(問1) 流域定数Pを0.58に見直しているが、その考え方如何。既往モデルの設定値0.6は変える必要は無いのではないか。
 (問2) 大きな洪水が発生し、実績データがとれたら、モデルを見直すという姿勢なのか。

- 平成19年に策定した河川整備基本方針の基本高水のピーク流量を大幅に超過する洪水が発生したため、改めて基本高水のピーク流量を検討することとした。
- 雨量データによる確率からの検討に加え、流量データによる確率からの検討、確率規模モデル降雨波形による検討を実施する。
- これらの検討結果を総合的に判断して、基本高水のピーク流量を船小屋地点で4,500m³/sとする。

矢部川平成24年7月出水被害状況

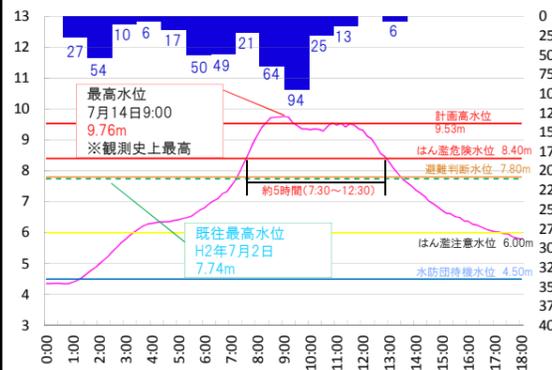
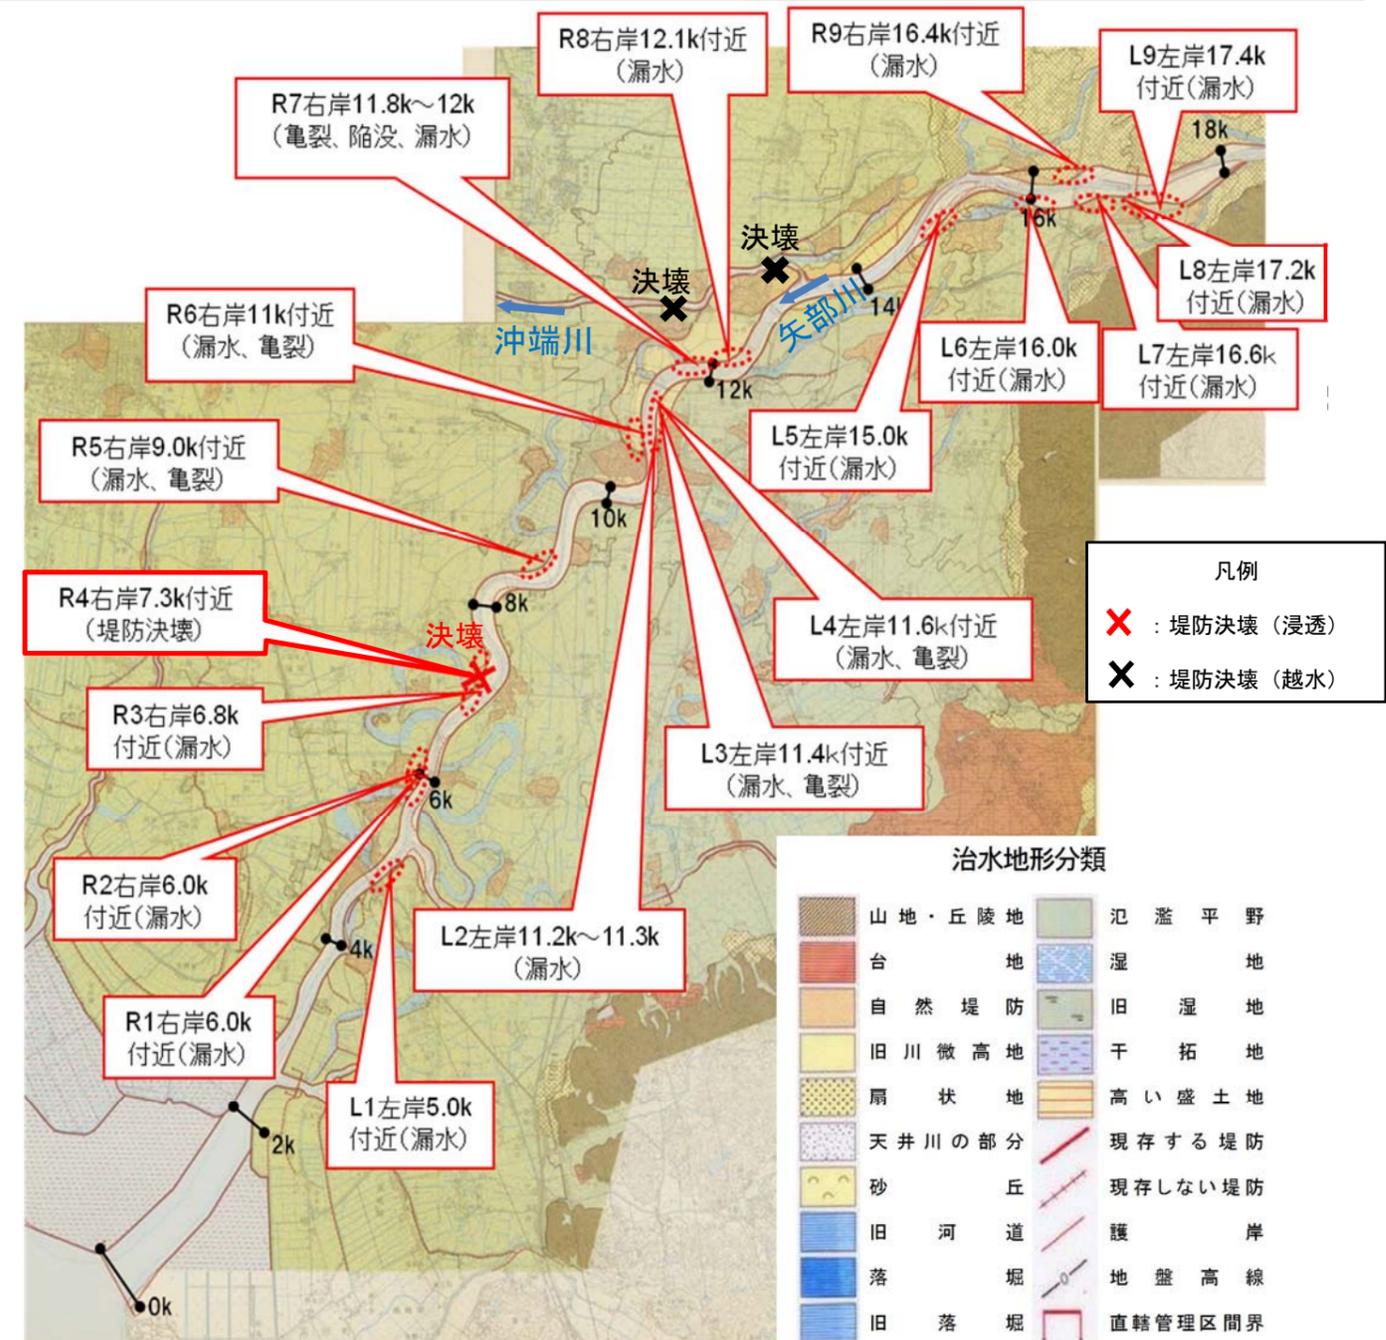
(問) 平成24年7月洪水時に内岸で堤防決壊が起きたのは何故か

平成24年7月出水は、基準地点の船小屋観測所のピーク水位が既往最高水位を約2m超過し、さらに5時間以上、はん濫危険水位を上回る観測史上最大の洪水となり、矢部川及び派川沖端川の堤防決壊（矢部川1箇所、沖端川2箇所）が発生した。また、矢部川本川の堤防変状等は18箇所にとどまった。（堤防決壊1箇所、亀裂・陥没・漏水17箇所）

堤防土質横断面図(矢部川右岸7.3k付近)

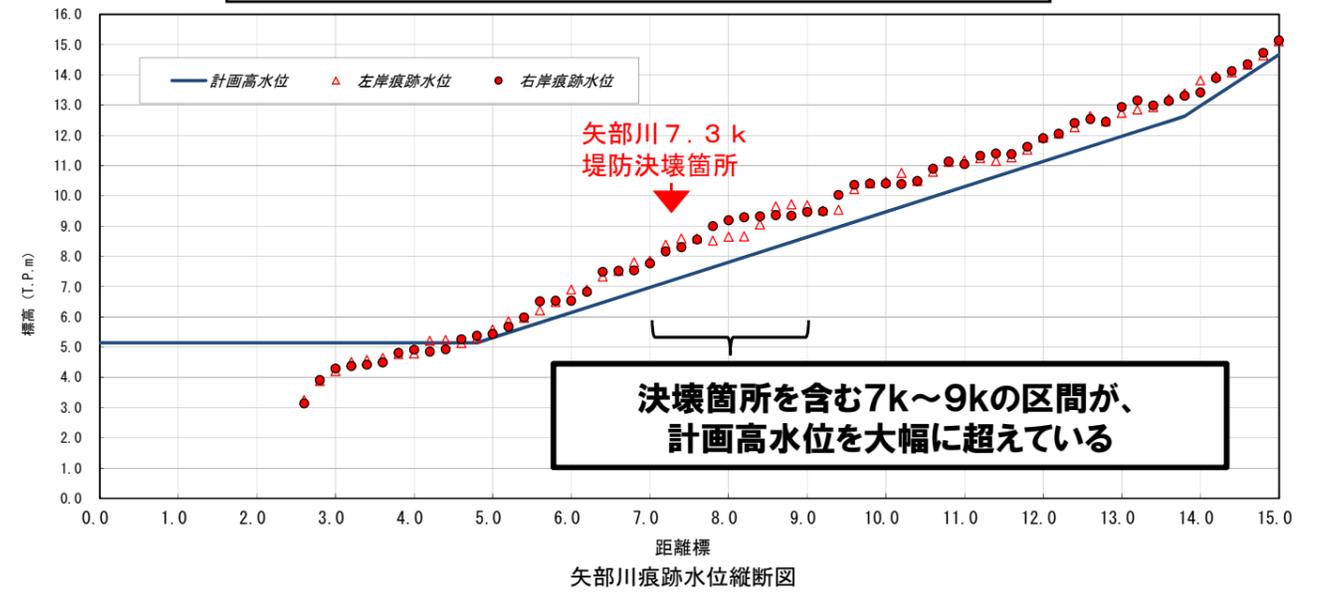
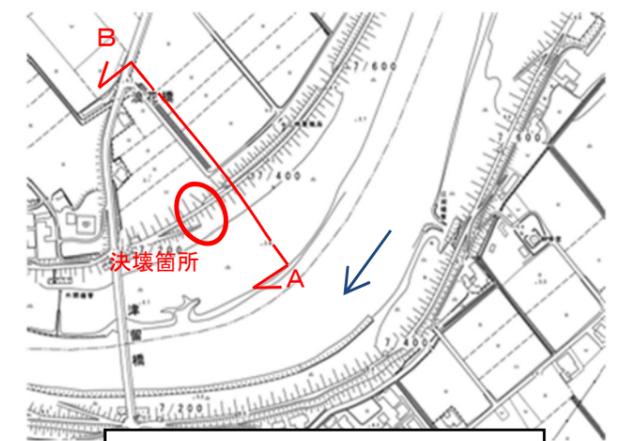
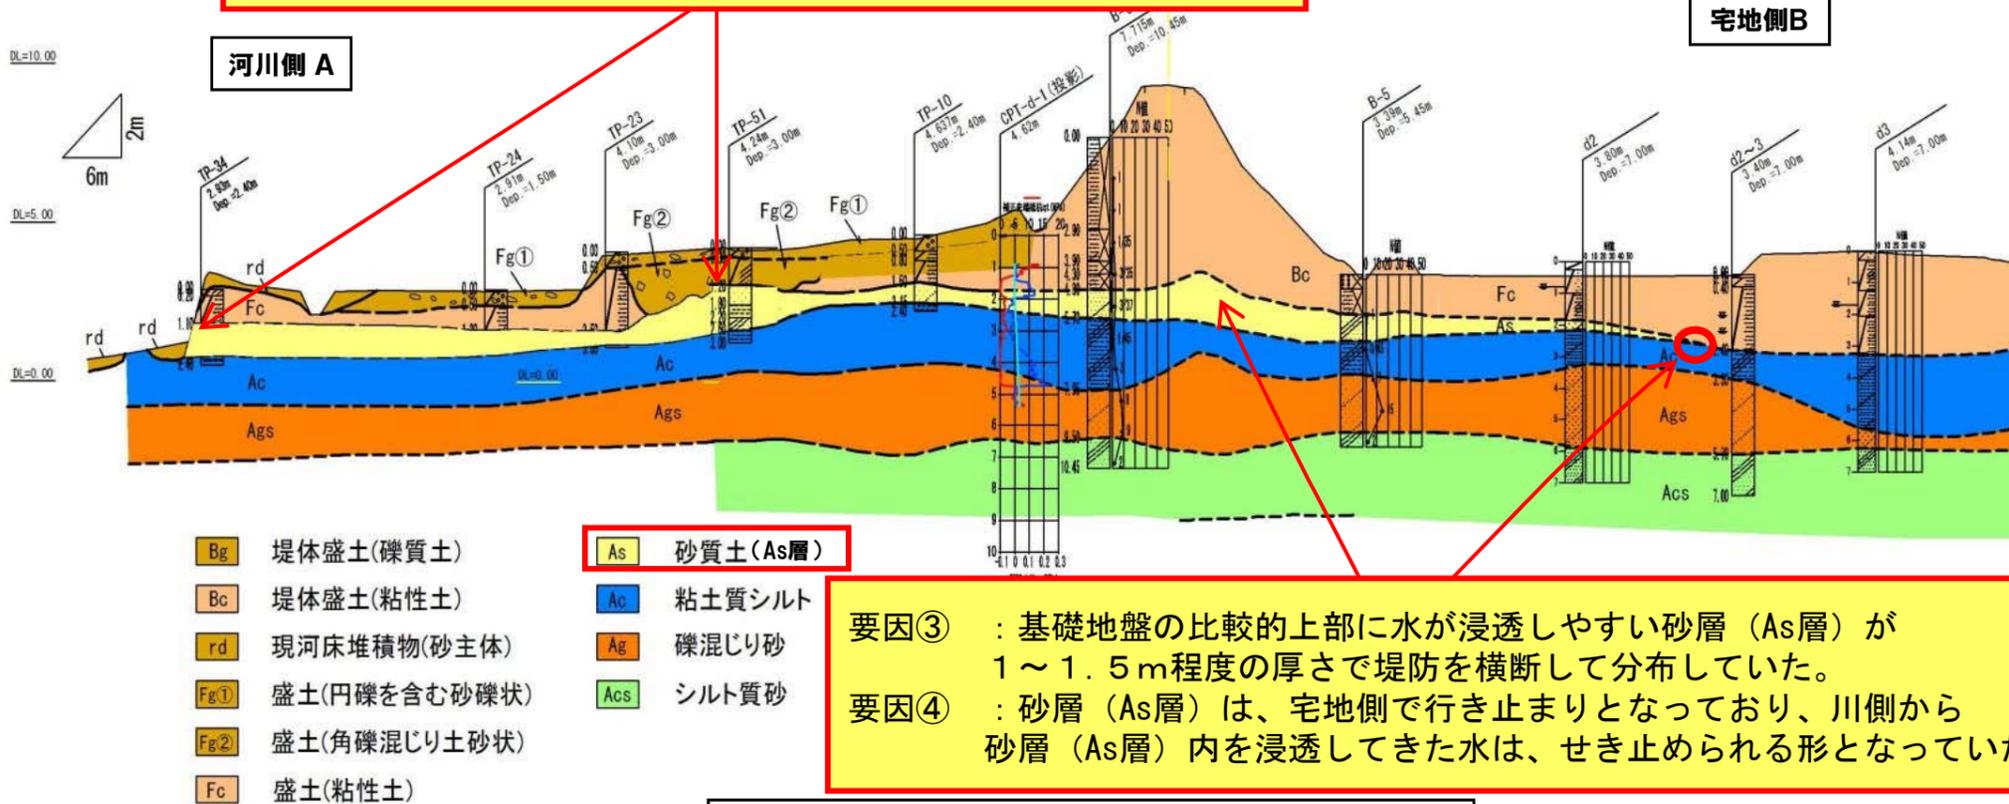
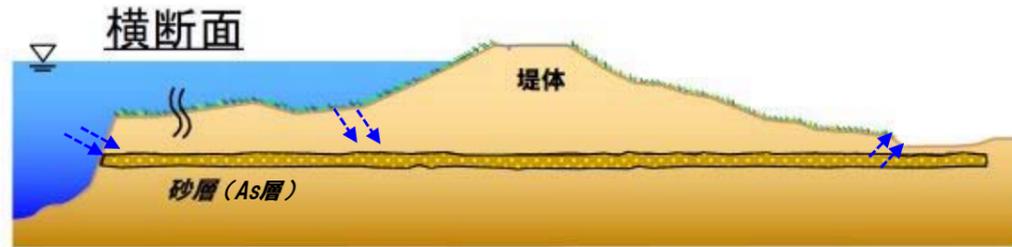
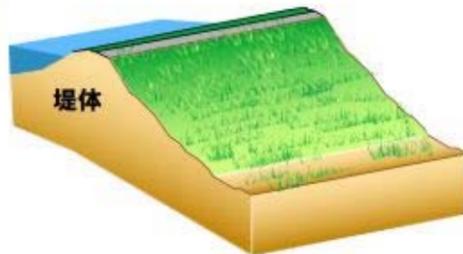
(問) 平成24年7月洪水時に内岸で堤防決壊が起きたのは何故か

矢部川堤防調査委員会において検討した結果、矢部川右岸7.3k付近の堤防決壊は、下記要因が複合的に重なった事による基礎地盤からのパイピングが主たる原因と判断された。

要因① : 計画高水位を約1.1m超過し、5時間以上計画高水位を超える水位が継続した。

要因② : 表層の礫層と砂層 (As層) が連続し、水が砂層 (As層) に浸透しやすい状況であった。また、砂層 (As層) は河岸まで連続していた。

要因③ : 基礎地盤の比較的上部に水が浸透しやすい砂層 (As層) が1~1.5m程度の厚さで堤防を横断して分布していた。
 要因④ : 砂層 (As層) は、宅地側で行き止まりとなっており、川側から砂層 (As層) 内を浸透してきた水は、せき止められる形となっていた。

矢部川7.3k被災プロセス、堤防決壊の経過(推定)

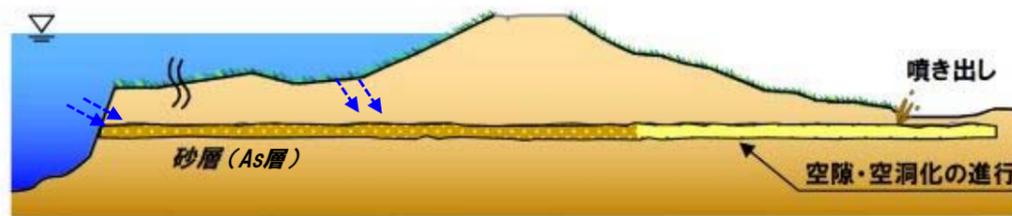
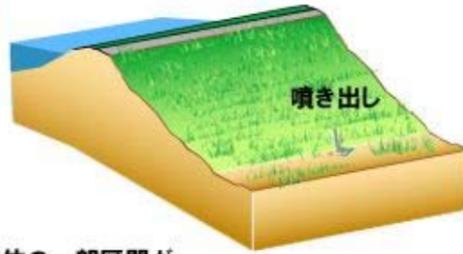
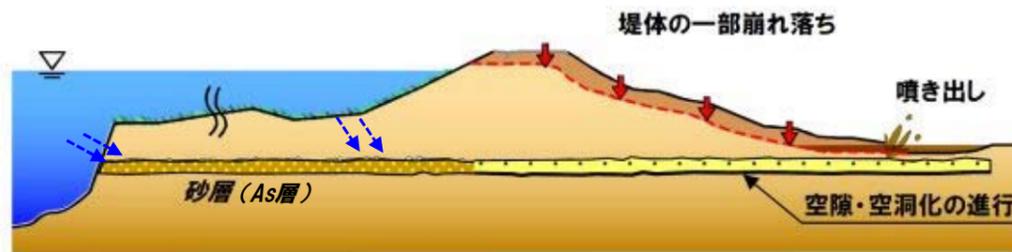
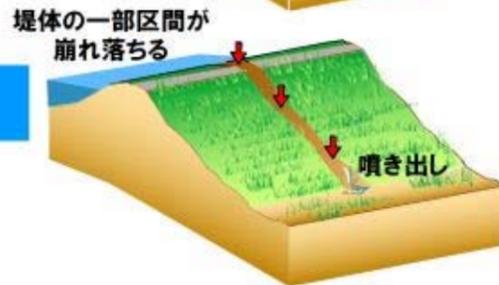
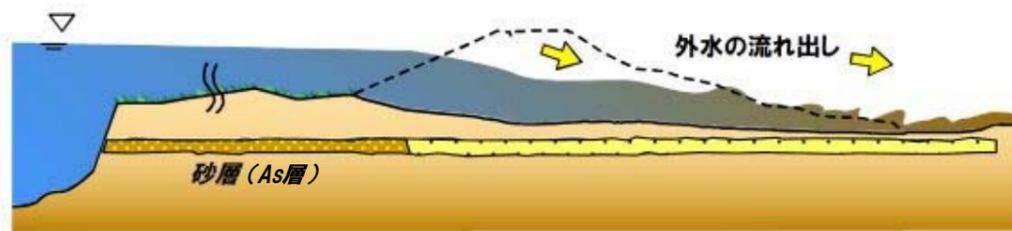
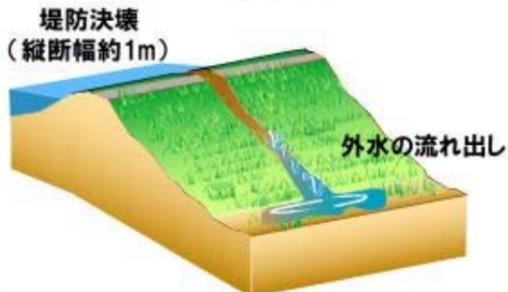
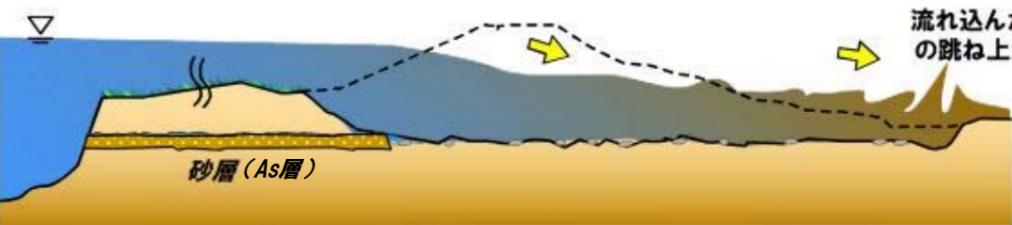
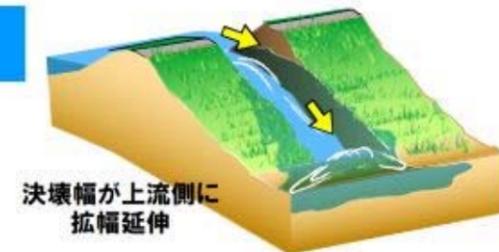
(問) 平成24年7月洪水時に内岸で堤防決壊が起きたのは何故か

矢部川堤防調査委員会において検討した結果、矢部川右岸7.3k付近の堤防決壊は、下記の被災プロセスで発生したものと推定した。

・基礎地盤砂層 (As層) の圧力水頭 (W) がのり尻部の上載荷重 (被覆上層の重量:G) を上回り、盤ぶくれ及び漏水が生じる。
・漏水口より砂層 (As層) の土粒子が流出し、さらに連動して砂層 (As層) の土粒子の細粒分が浸透流速により移動、噴出する。その結果砂層 (As層) に空隙ができ、堤体下への空隙・空洞化が進行する。

・堤体下の空隙・空洞が大きくなり堤体を支持することができなくなり堤体が沈下・陥没する。(沈下・陥没の仕方としては、空隙・空洞の進行を考慮すると、裏のり、堤体中央へと徐々に進行する場合と、堤体が一気に沈下・陥没する場合とが想定される)

・堤体が沈下・陥没した結果、そこから河川水が集中して流れ出すとともに堤体を洗掘し決壊に至る。

・決壊口からの河川水の流れ出しにより基礎地盤の砂層 (As層) 及び堤体が洗掘されて、徐々に決壊口が拡大していく (基礎地盤砂層 (As層) が洗掘され、上部堤体が崩壊したことも想定される)。
また地盤も洗掘され落掘が形成される。
・河川水位と氾濫域の水位差が小さくなった時、決壊口の拡大はほぼ終了する。

整備イメージ

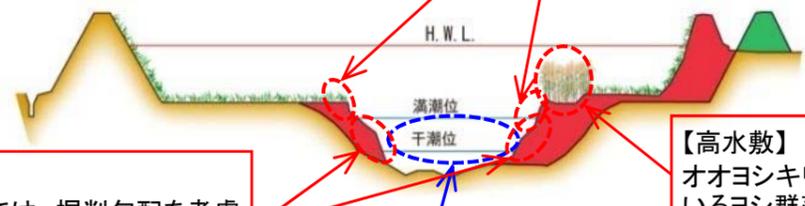
(問) 河道掘削の方法によっては、良好な自然環境が創出される場合がある。環境の保全だけでなく、積極的に創出して頂きたい。

河道掘削や河畔林の伐開にあたっては、多様な動植物が生息・生育・繁殖する良好な河川環境の保全・創出、良好な河川景観の維持・形成に努め、河川利用等との調和に配慮する。

【干潟】
河道掘削においては、掘削勾配を考慮する等、ムツゴロウ等干潟生物の生息・生育・繁殖環境を保全・再生を図る。

河道掘削においては、掘削勾配を考慮する等、ムツゴロウ等干潟生物の生息・生育・繁殖環境を保全・再生
